# 1～4号機滞留水移送装置の追設に伴う 実施計画の変更について

2019年10月8日

東京電力ホールディングス株式会社

# 3. 実施計画の変更概要

## 2. 系統概要

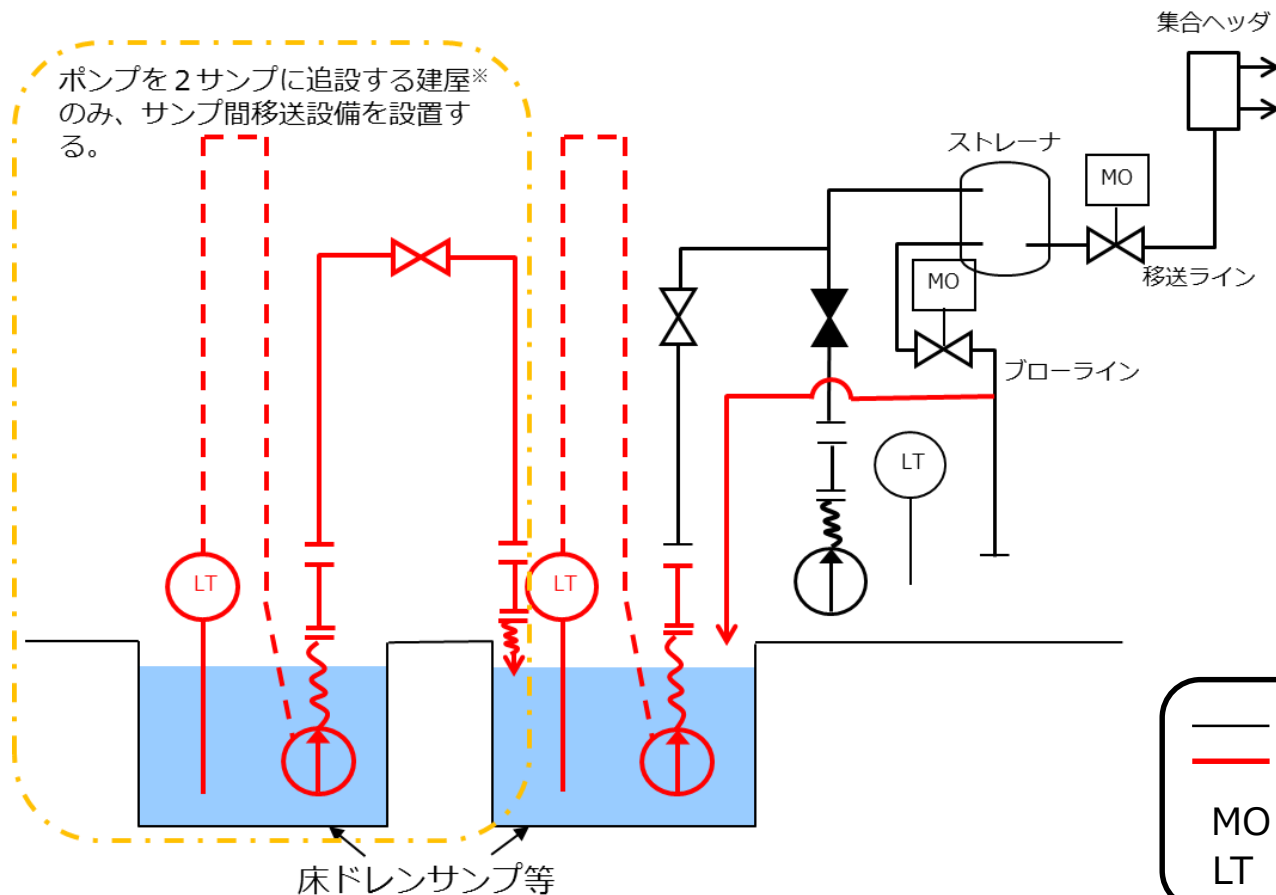
- 追設する配管は、既設のストレナユニットまたは、ポンプ出口弁スキッドの予備座に接続することで、既設設備を可能な限り流用する。
- ポンプを2サンプに追設する建屋については、1つのサンプに集約し、移送する。

※今回の申請範囲でポンプを2サンプに追設する建屋

- 2Rw/B
- 3T/B
- 3Rw/B
- 4R/B
- 4Rw/B

## ■ 実施計画Ⅱ

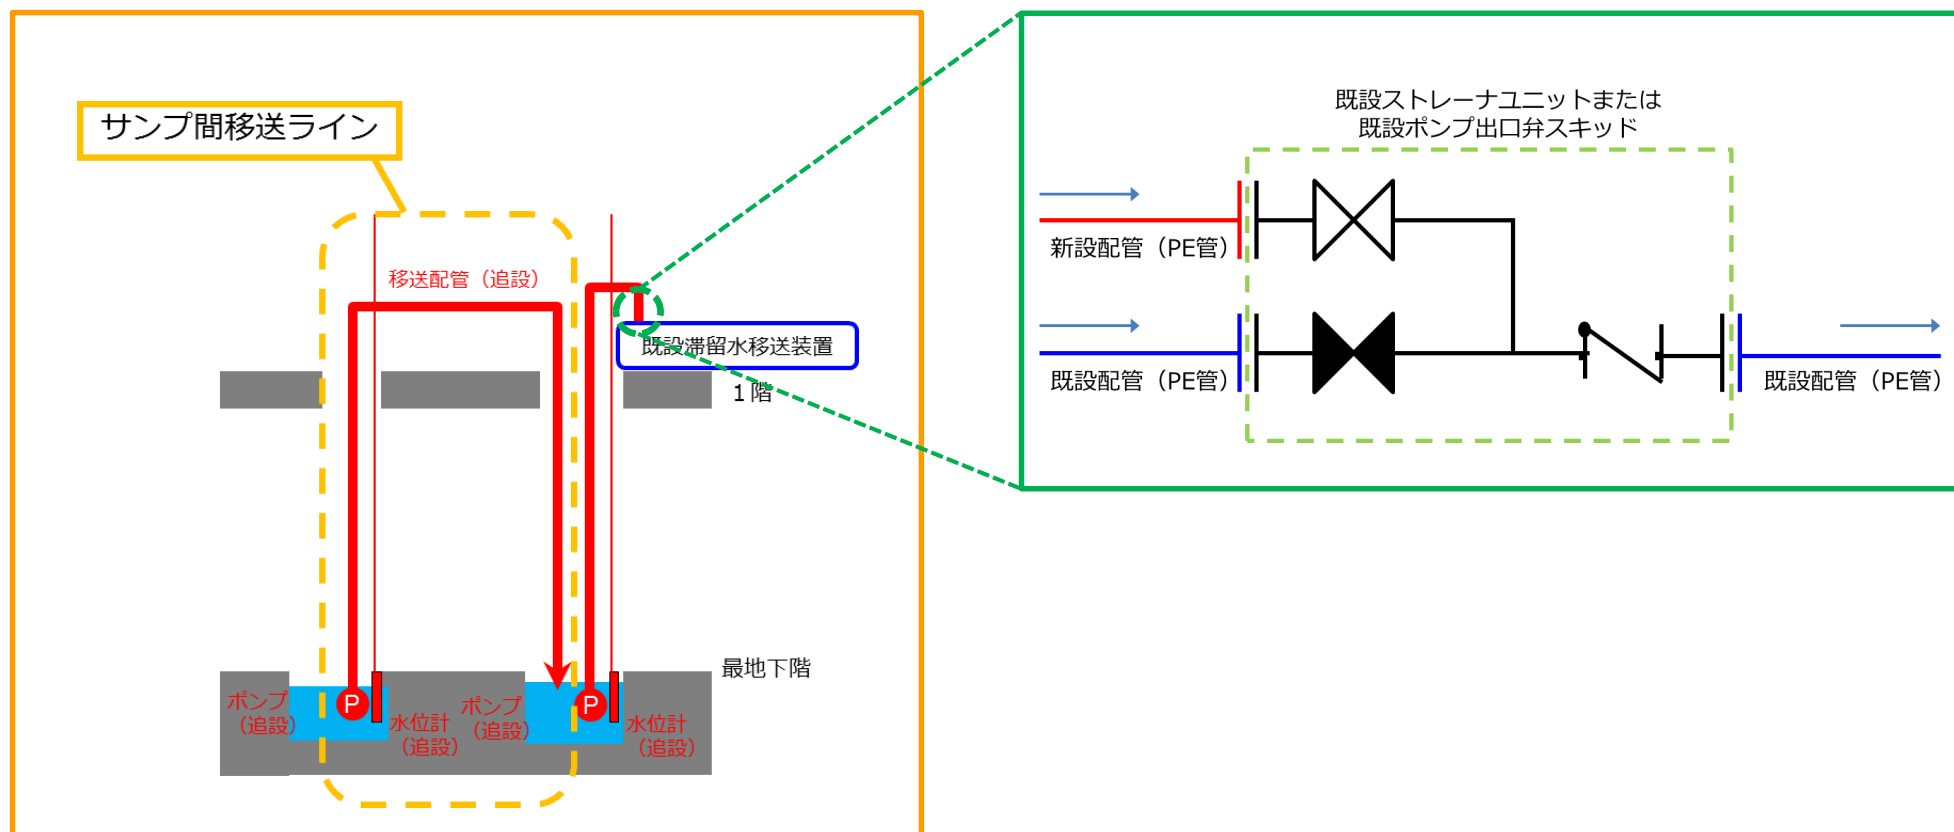
実施計画Ⅱ記載箇所	変更内容
基本設計	2.5 汚染水処理設備等 2.5.1 基本設計	ポンプ設置に伴うポンプ台数の変更
基本仕様	2.5 汚染水処理設備等 2.5.2 基本仕様	ポンプ、配管設置に伴う要目表の追加
添付	2.5 汚染水処理設備等 添付資料1,16  2.6 滞留水を貯留している (滞留している場合を含む) 建屋 添付資料1	ポンプ設置に伴う系統概要の変更 強度評価配管の追加  ポンプ設置に伴う建屋内水位計の追加・削除

# 10. 水位計に係る変更内容（1, 2号機）

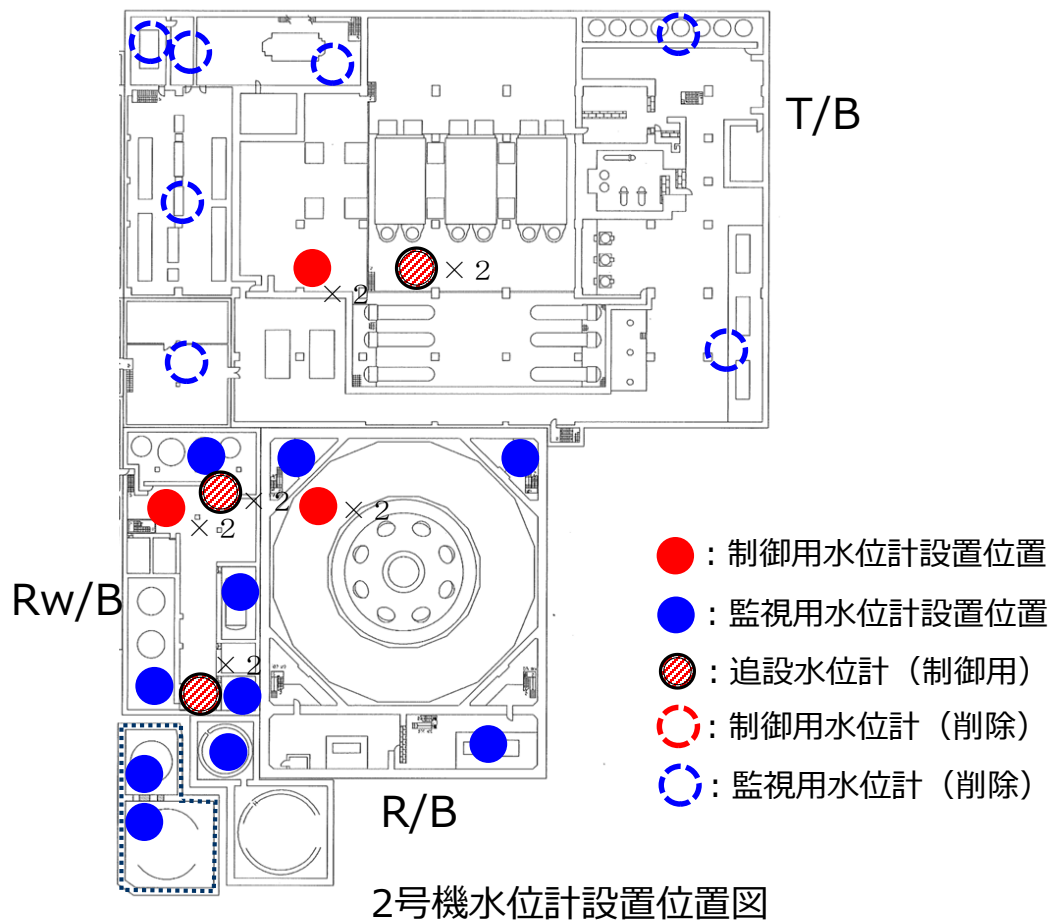
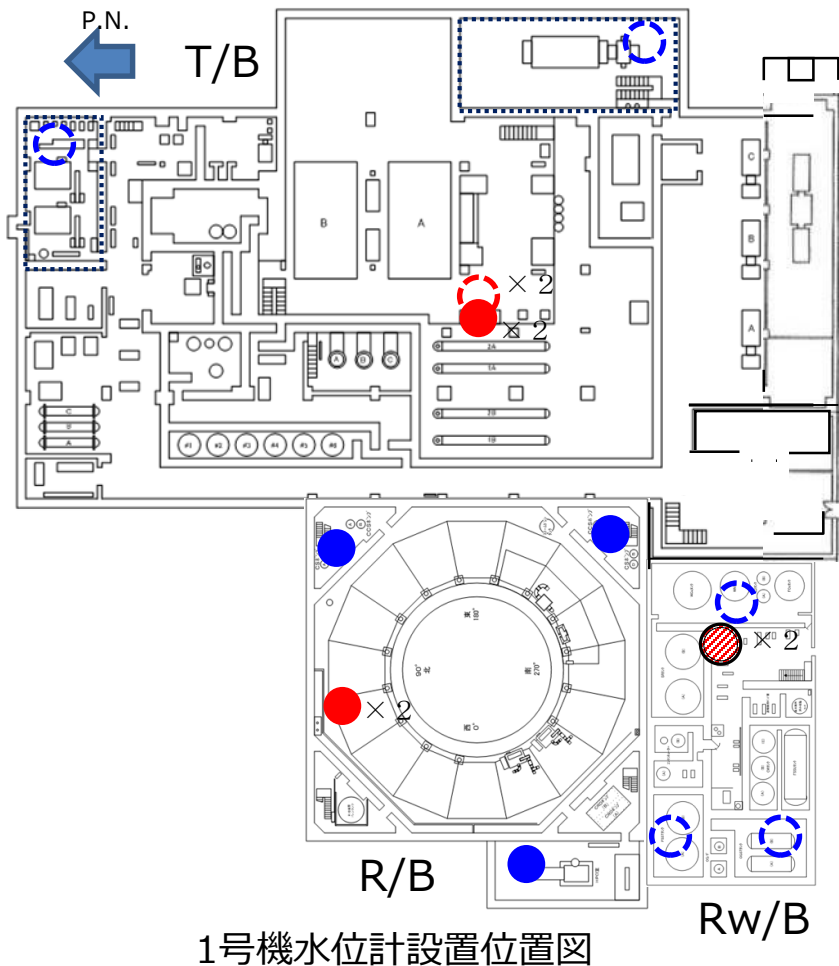
- サンプ1か所につき，制御用水位計を2台設置する。
- 運用停止としている露出水位計，排水完了エリアの水位計について実施計画から削除する。

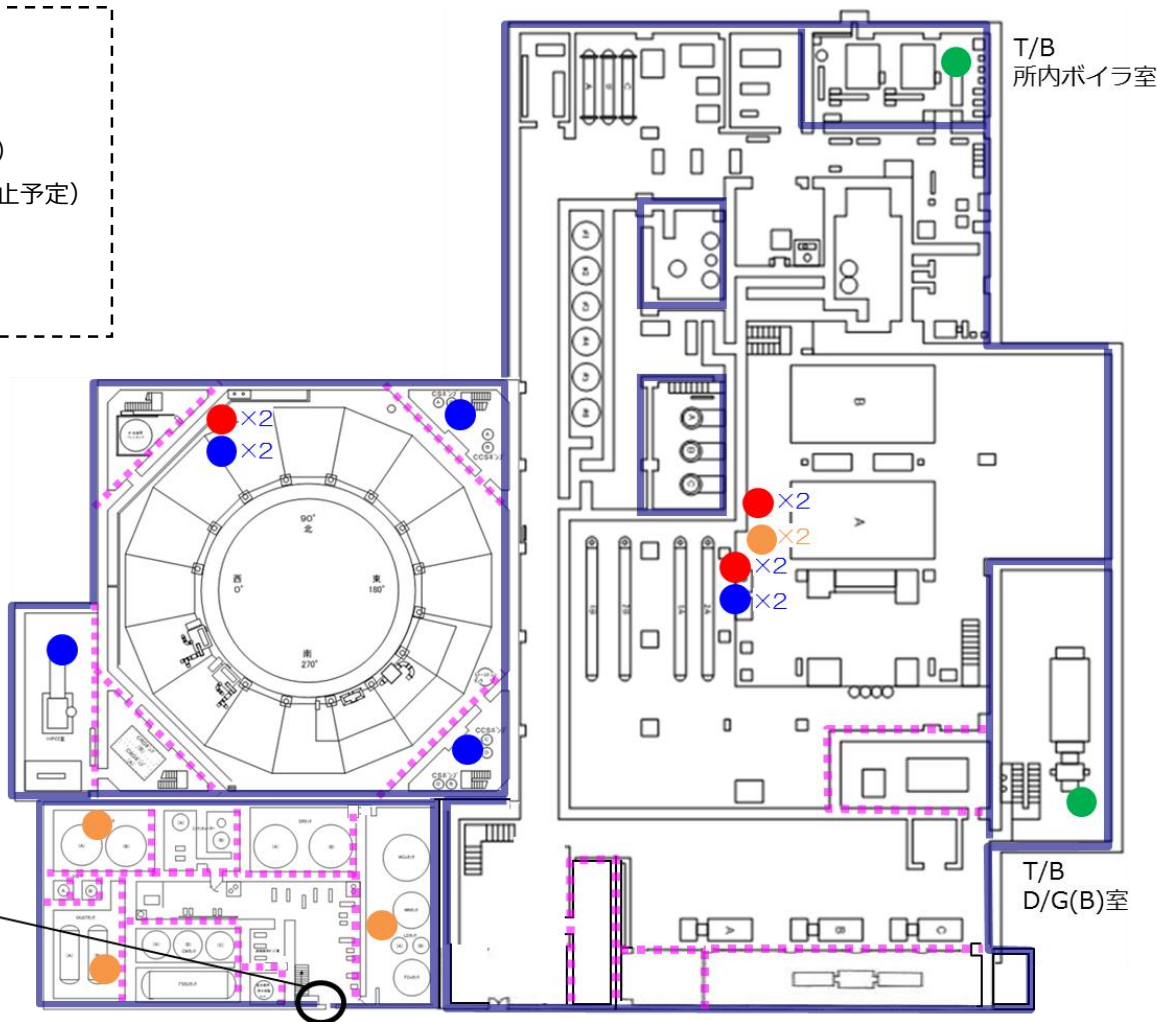
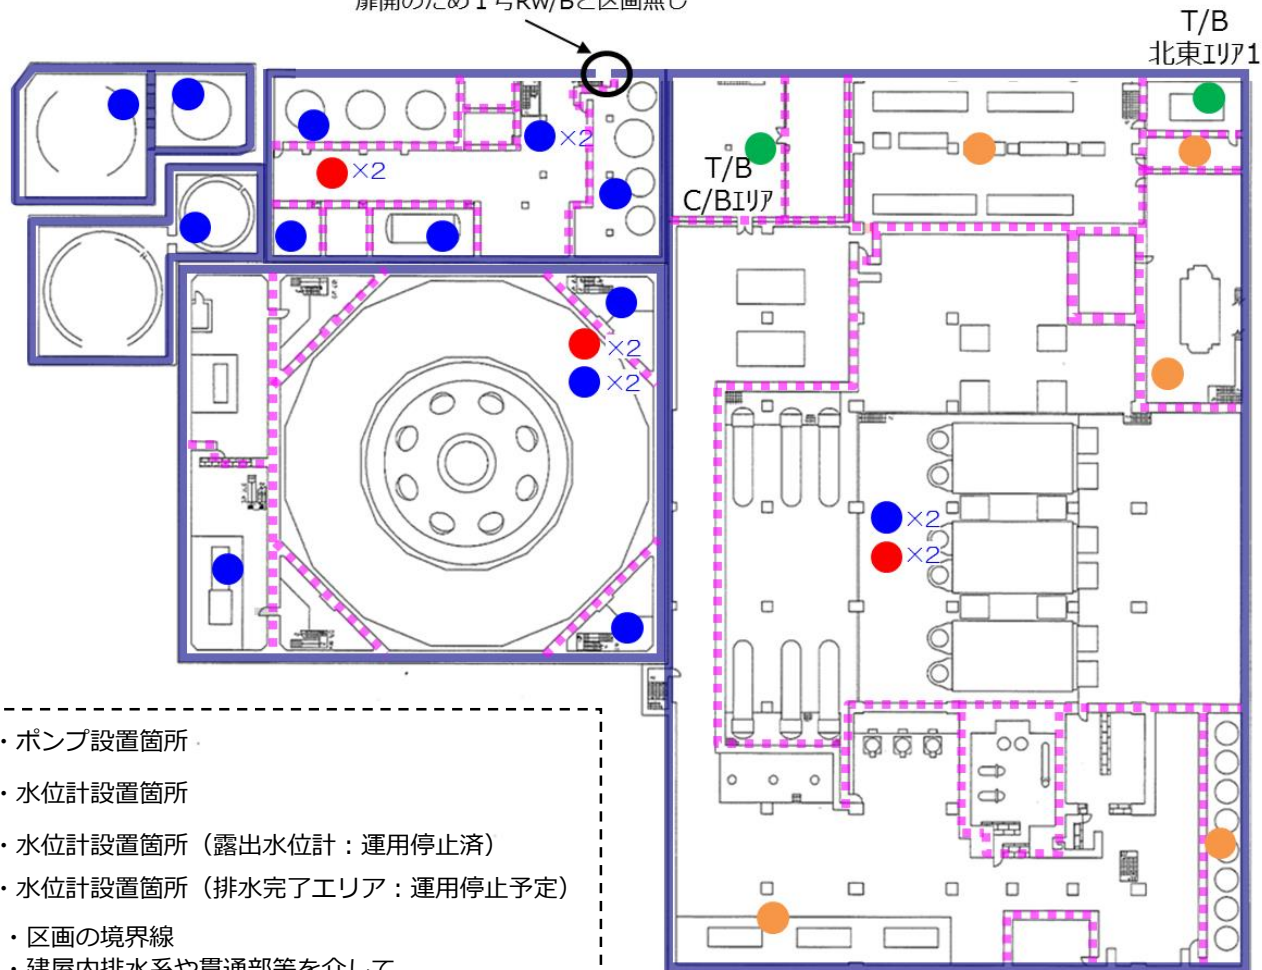
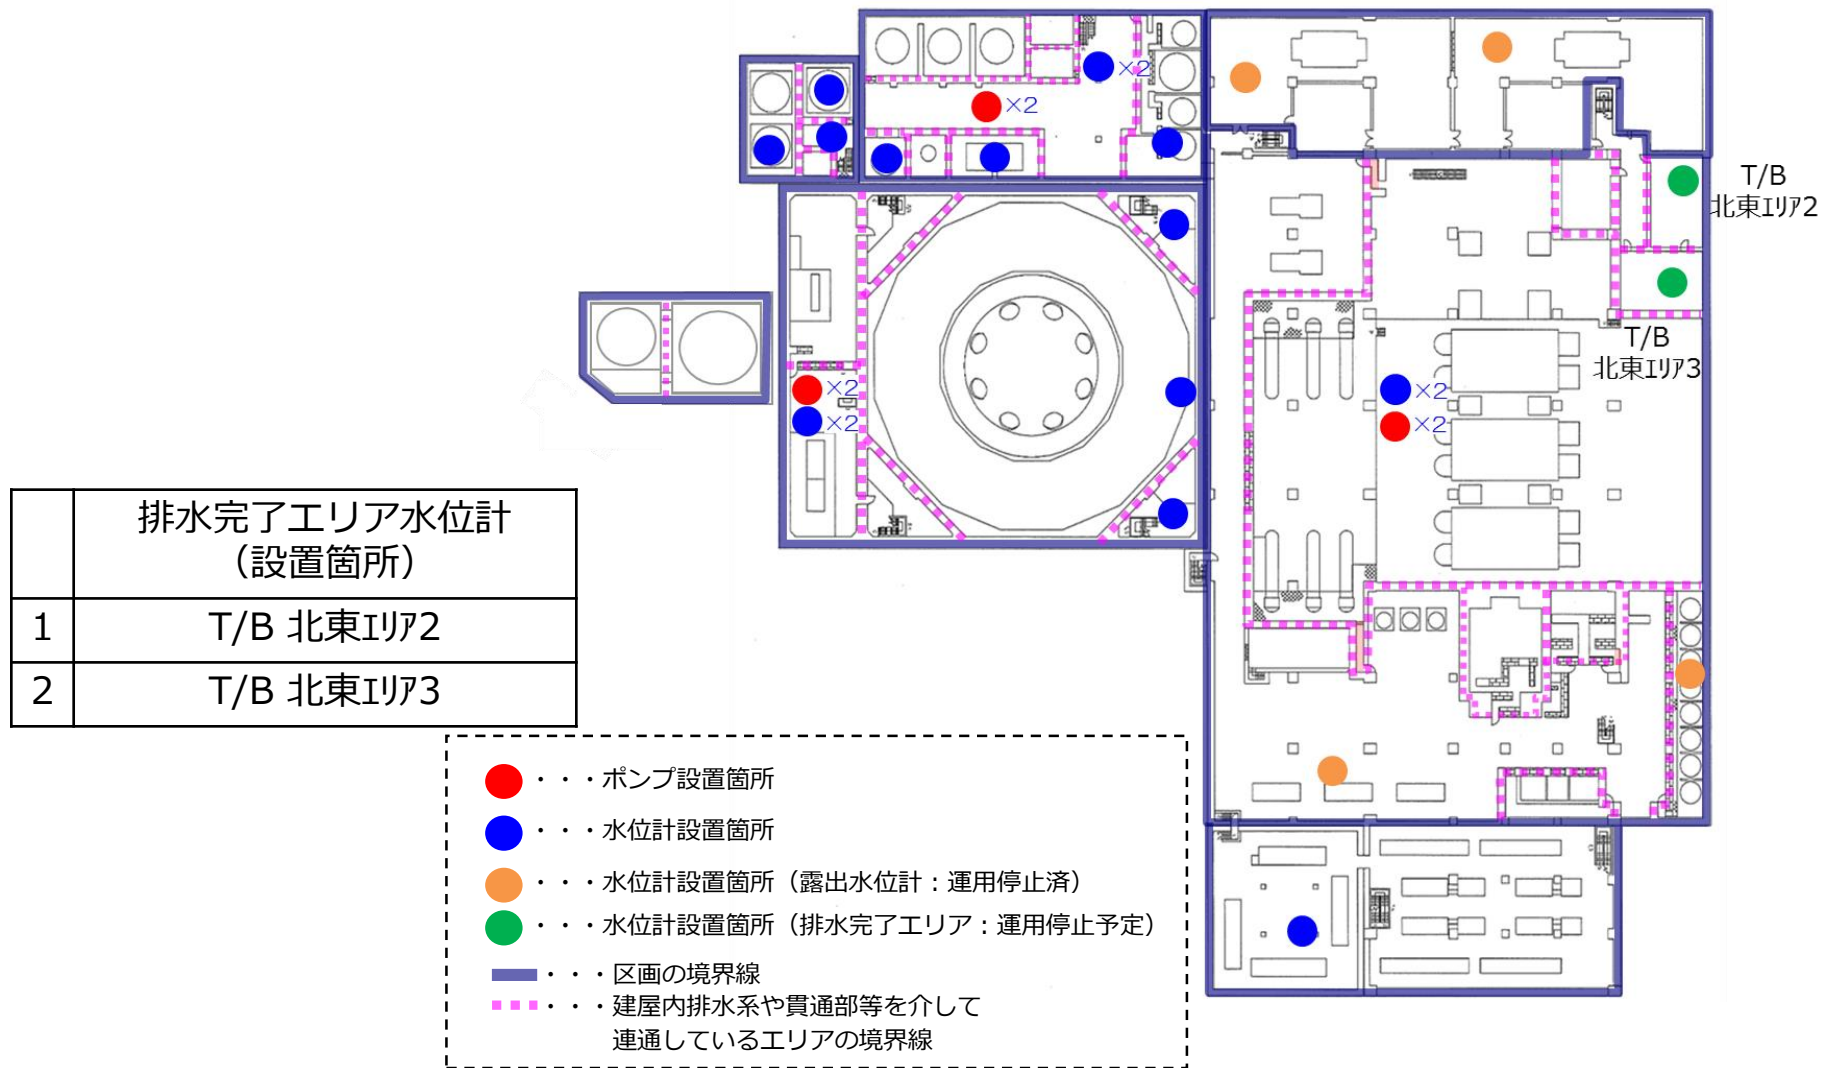
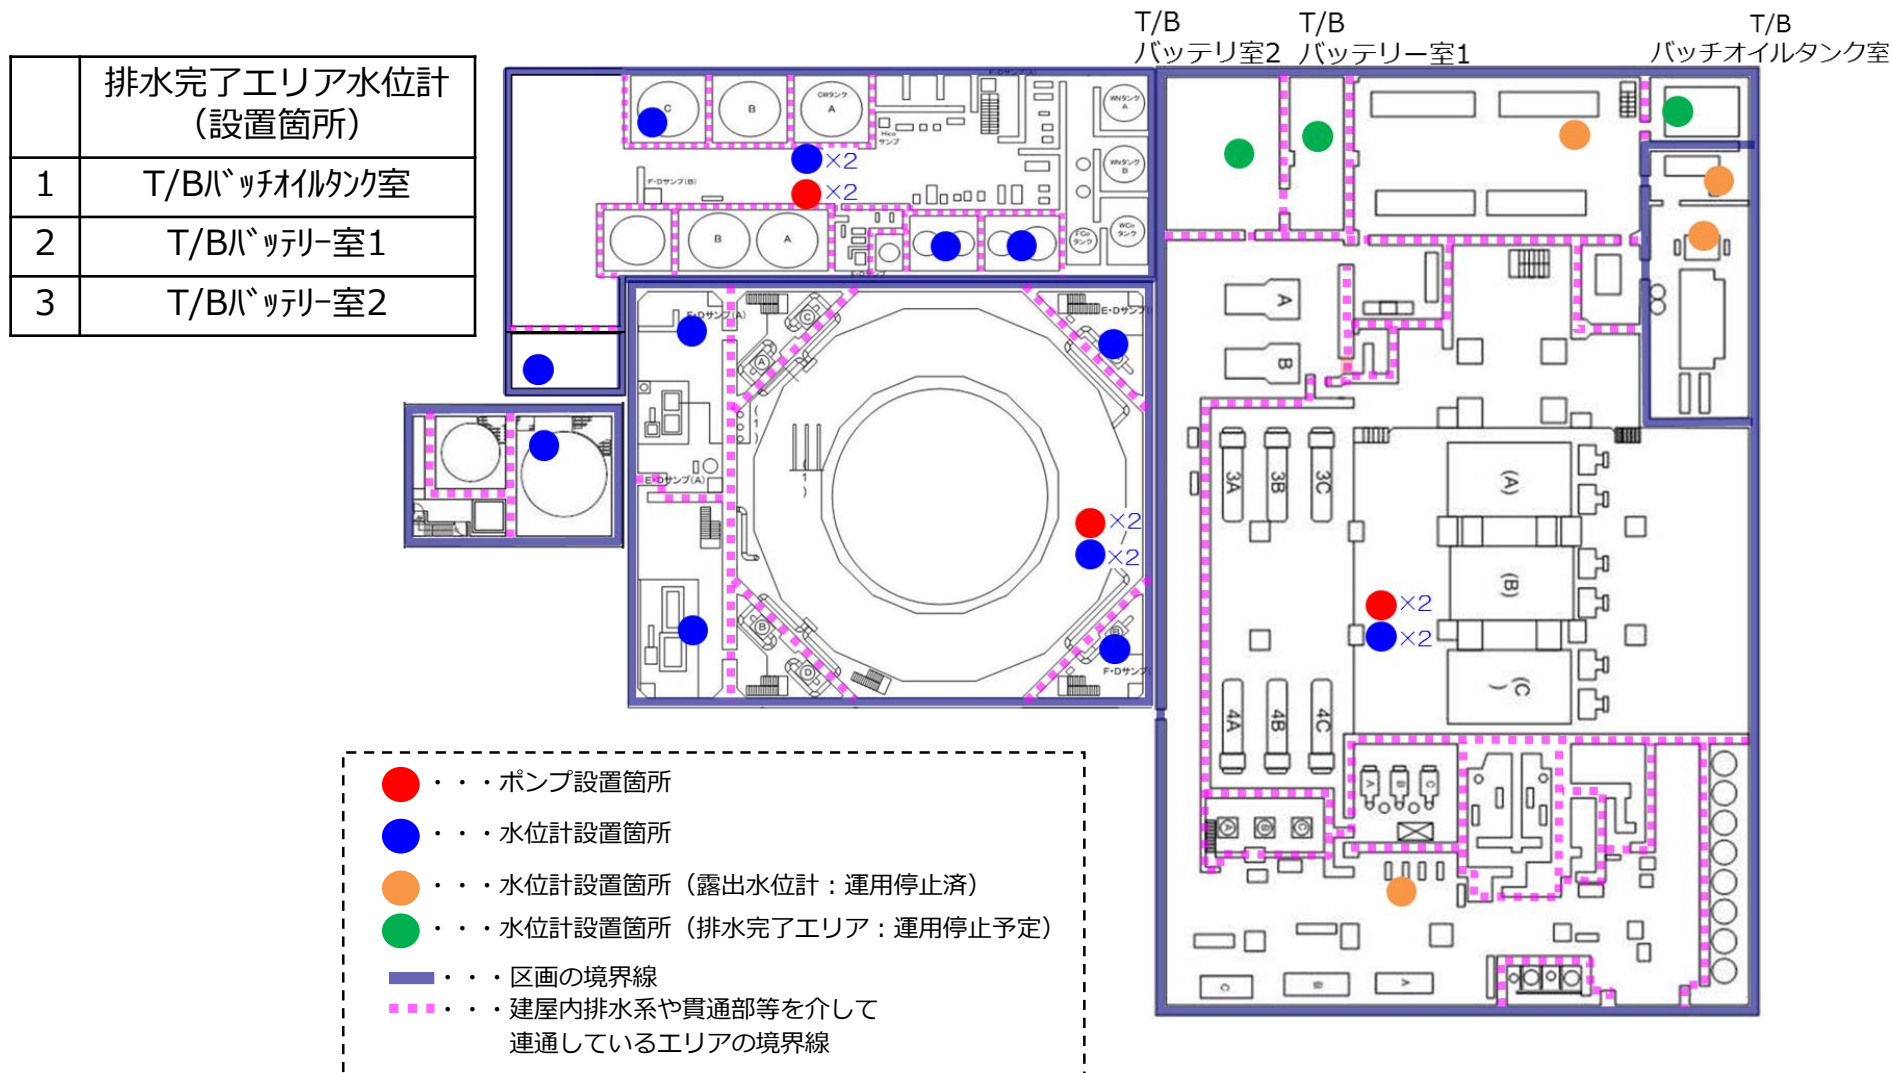
- 当該エリア水位計の運用停止について、実施計画における関連箇所は下記の通り。
  - 運用停止水位計（当該水位計と露出水位計）は、他の変更申請に併せ、第Ⅱ章2.6添付資料－1の水位計設置位置図（図3～6）、ならびに第Ⅲ章3.1.7.1中の図－2から、削除することを検討中。
